平面図 S=1:500

工事名	令稀和程度	工事
路線名	都呂々宮地長線	
工事箇所	天草郡苓北町都呂々地内	
図面種類	平面図	
縮尺	S=1:500	
図面	全 46 葉 第 1 号	
現況図	電子平板測量実測子一夕	
発注機関名	天草広域本部 土木部工務第1課

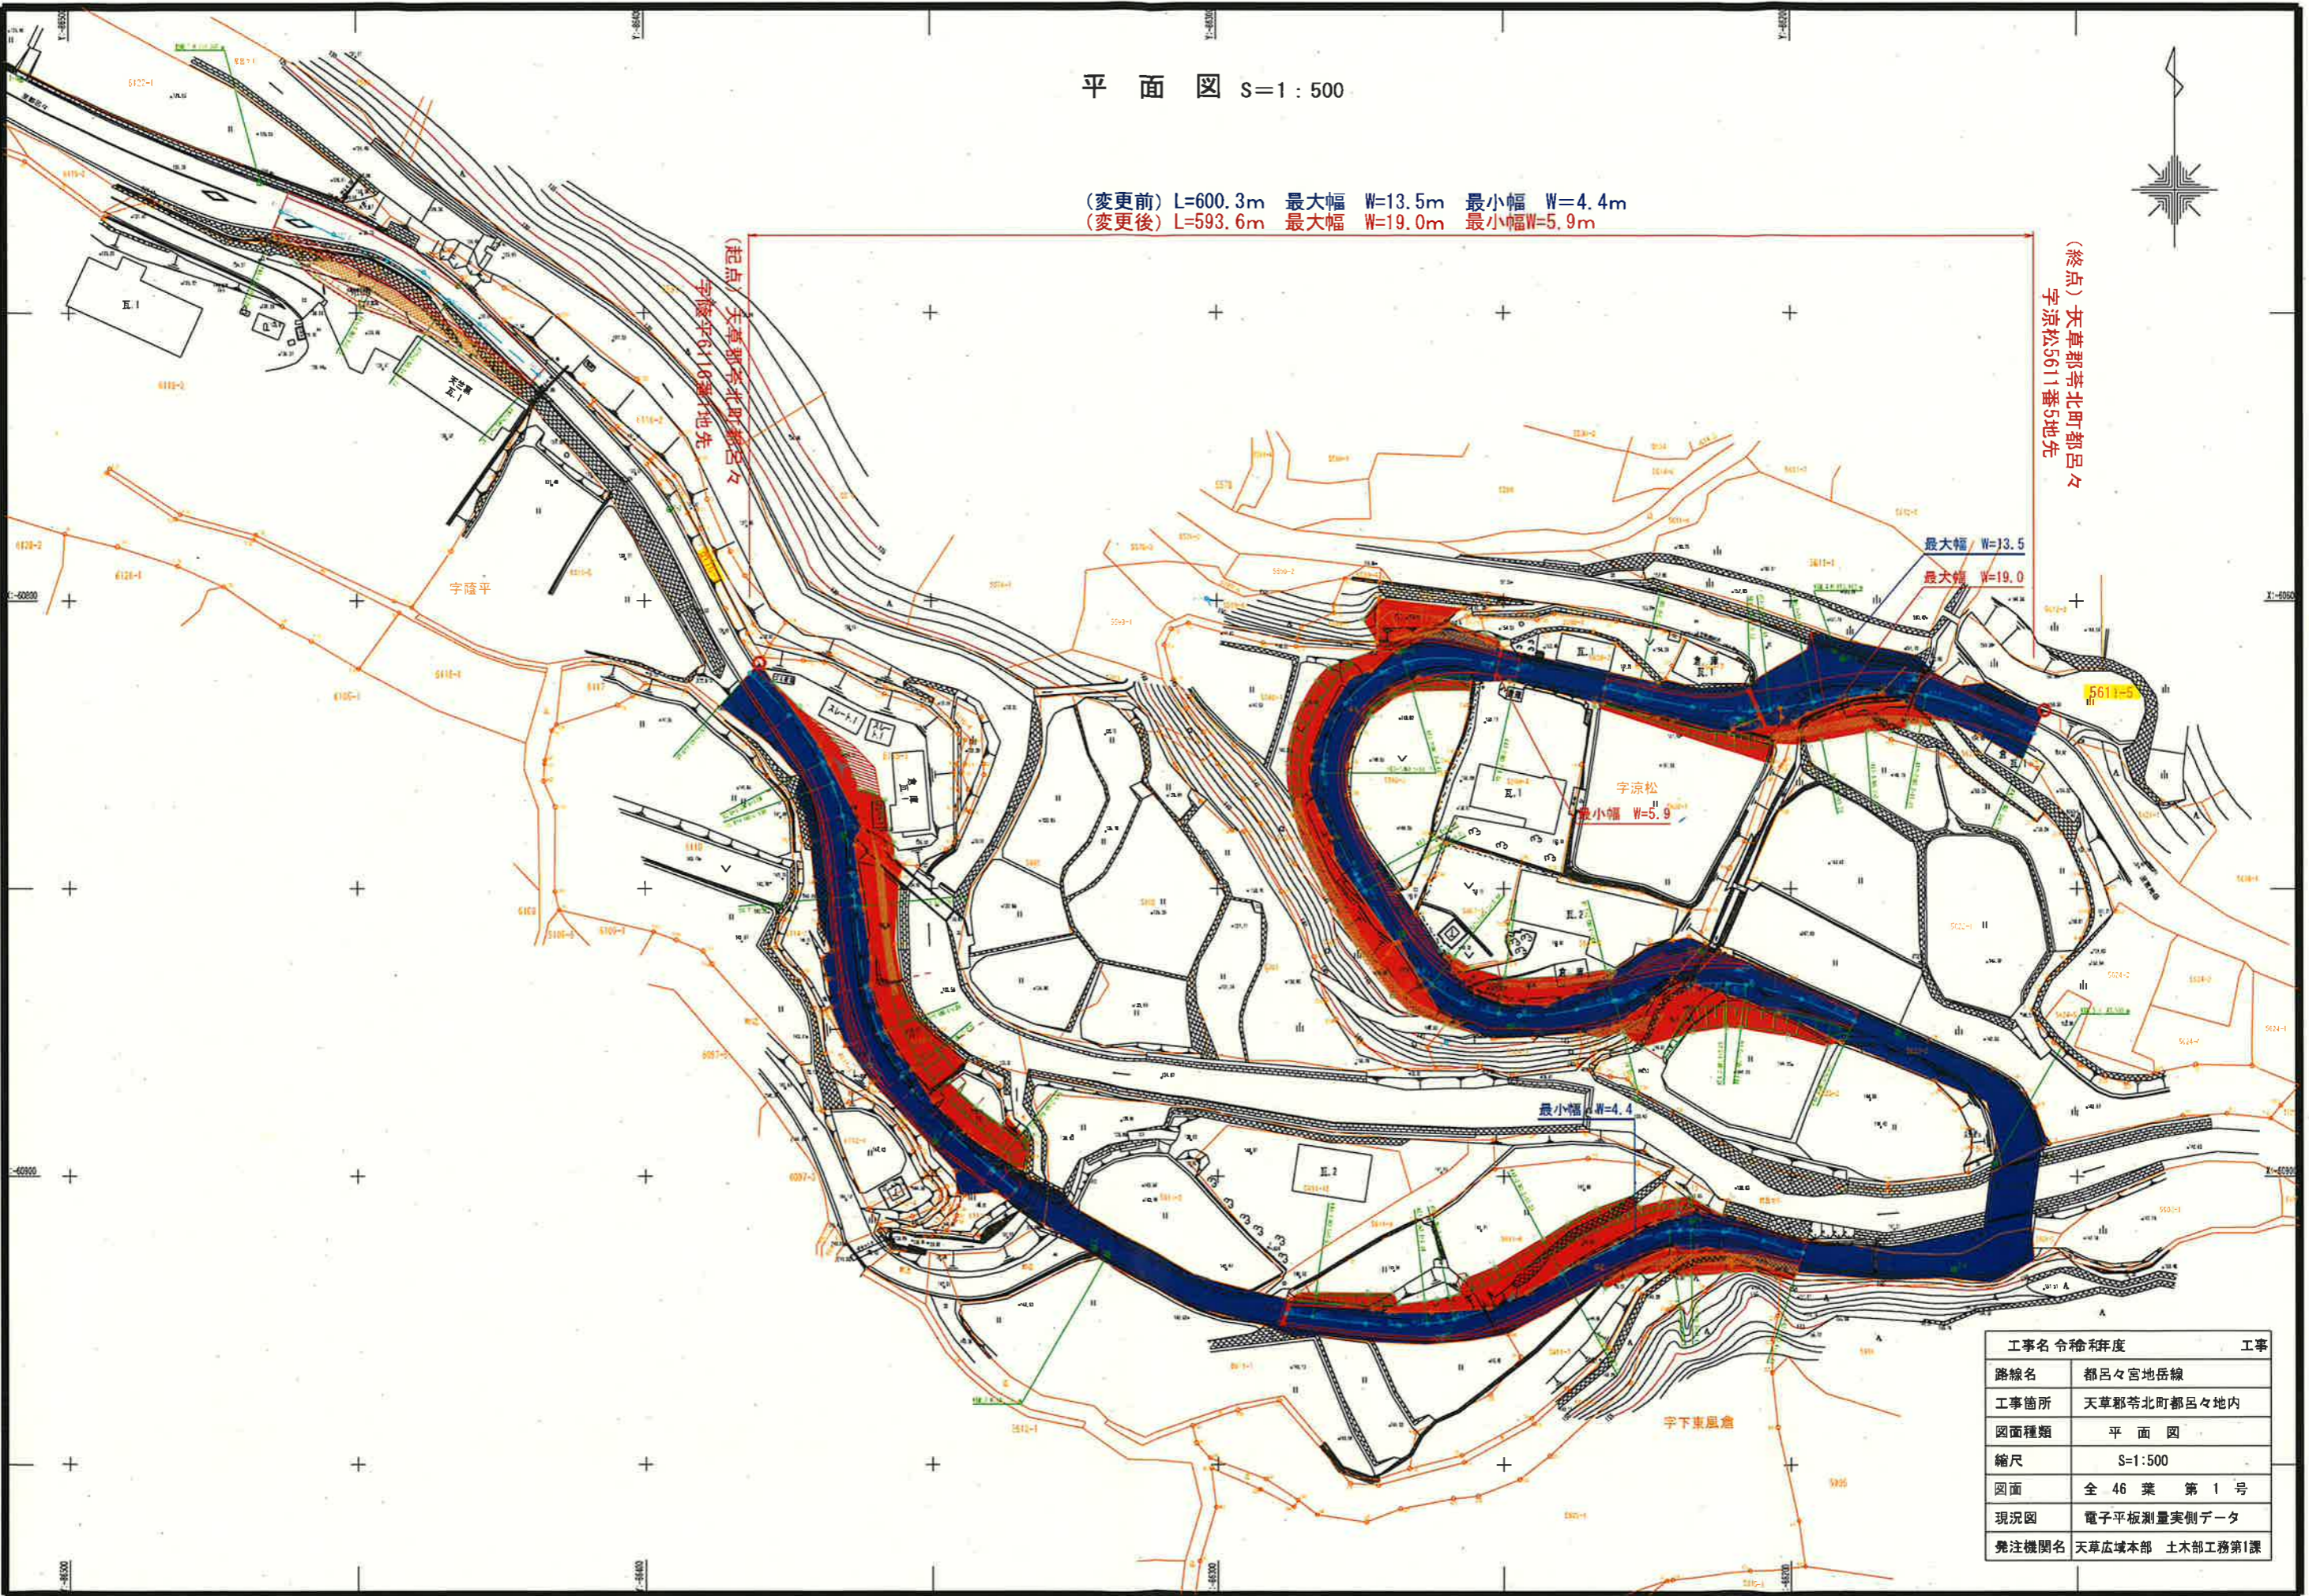
(变更前) L=600.3m 最大幅 W=13.5m 最小幅 W=4.4m
 (变更后) L=593.6m 最大幅 W=19.0m 最小幅 W=5.9m
